Изменение № 3 ГОСТ 13508—74 Разметка дорожная. Общие технические условия

Постановлением Государственного комитета СССР по стандартам от 25.04.86 № 1089 срок введения установлен

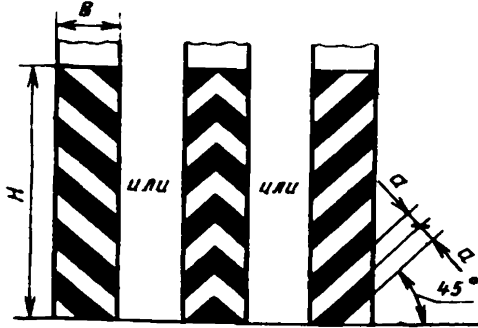
Пункт 1.3. Таблицу 1 для номера 1.11 изложить в новой редакции; дополнить разметкой — 1.14.3:

Номер	Форма, цвет, размеры, м	Назначение
1.14.3	<p>В местах разворота, въезда и выезда с прилегающей территории</p> <p><math>l_1 = 0,90, l_2 = 0,30</math>  <math>V &lt; 60</math> км/ч,  <math>l_1 = 3,00—6,00,</math>  <math>l_2 = 1,00—2,00</math>  <math>V &gt; 60</math> км/ч,  <math>l_1 = 6,00—9,00,</math>  <math>l_2 = 2,00—3,00</math>  <math>l_1:l_2 = 3:1</math></p> 	<p>Разделение транспортных потоков противоположных или попутных направлений в местах, где необходимо ограничить маневрирование на проезжей части</p> <p>Обозначение регулируемого светофорами пешеходного перехода</p>
